**LENTOKELPOISUUS-
 TIEDOTUS**
AIRWORTHINESS DIRECTIVE

M 130/59
 15.1.1959

M-määräys No.130/59: Chipmunk koneiden laskusiivekkeet

DRG. No. RD C.1. WF. 104.

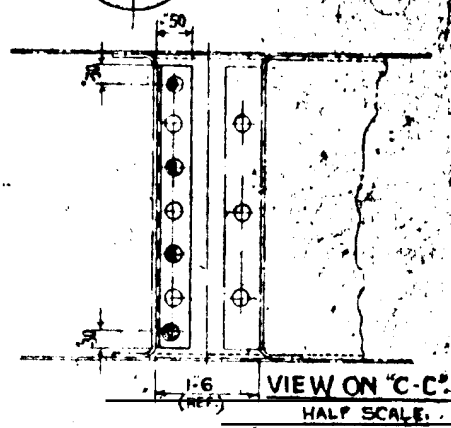
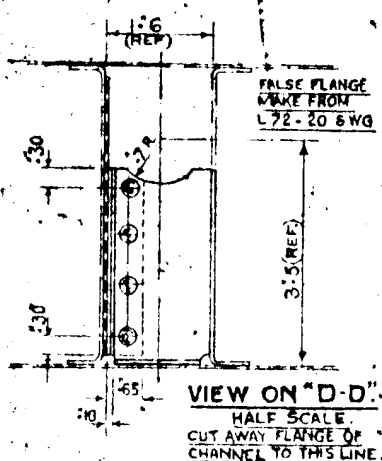
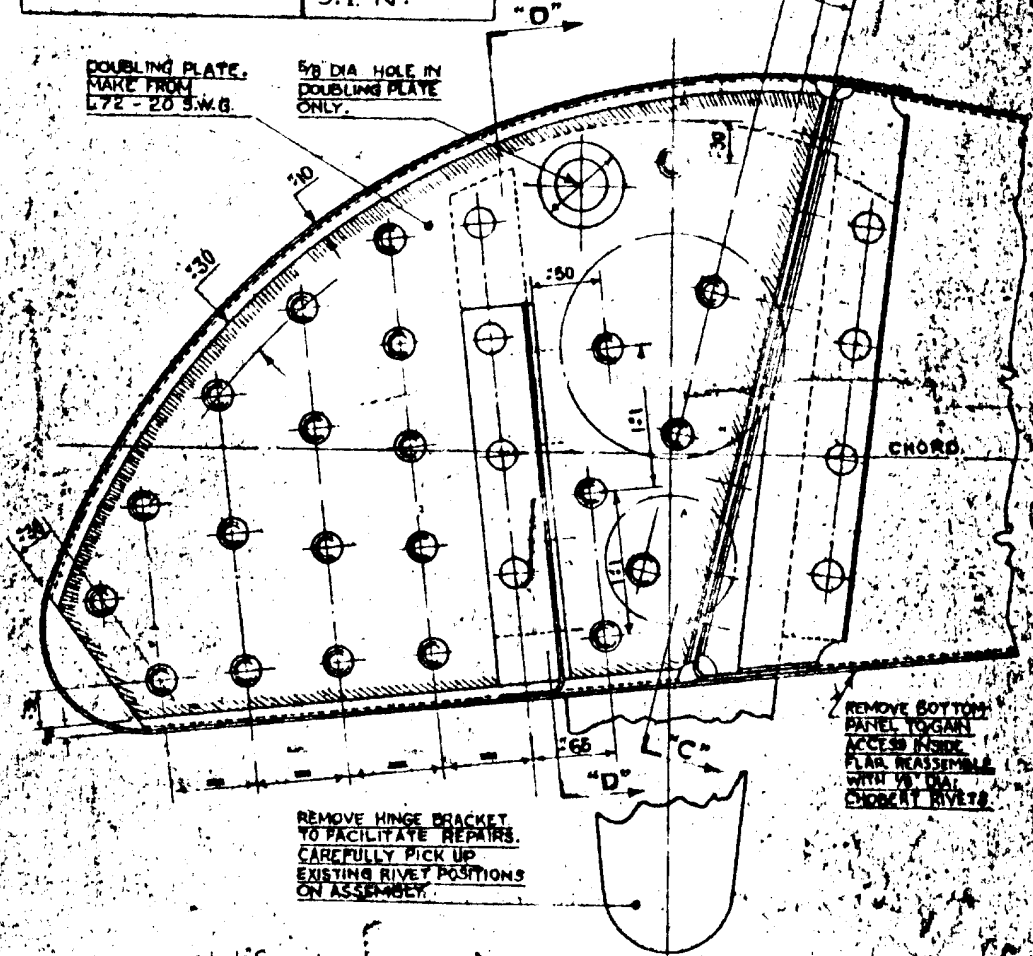
Syy: Ilmoitukset murtumista laskusiivekkeiden tyvikaaria 1. ja 2. yhdistävässä välikappaleessa (Part No. C1.WF.77/78) rungonpuolisen saranatuen kohdalla laskusiivekkeen salon etupuolella. Myös saranatuen niittauksessa on esiintynyt löystymistä. Nämä vauriot aiheutuvat laskusiivekkeen käytöstä jalansijana.

1. Irroita molemmat laskusiivekkeet ja tarkasta rungonpuolisen saranakorvakkeen kiinnitys ja edellä mainittujen kaarien 1. ja 2. välikappale.
2. Mikäli jommassakummassa kohdassa esiintyy vaurioita suoritetaan korjaus oheisen piirustuksen R.D.C1.WF.104 mukaisesti.

REPAIR TO CHIPMUNK FLAP
ROOT-END RIB S.I. N9

⊕ DENOTES EXISTING RIVETS.
NOTE - RIVETS 30 ONE SIZE LARGER MAY BE USED WHERE OVERSIZE HOLES RESULT FROM DRILLING OUT.
I.E. 1/8" DIA REPLACING 3/32" DIA.
⊙ DENOTES NEW RIVETS - 1/8" DIA S.W.G.
NEW RIVETS TO BE EQUALLY SPACED BETWEEN EXISTING RIVETS OR THOSE DIMENSIONED
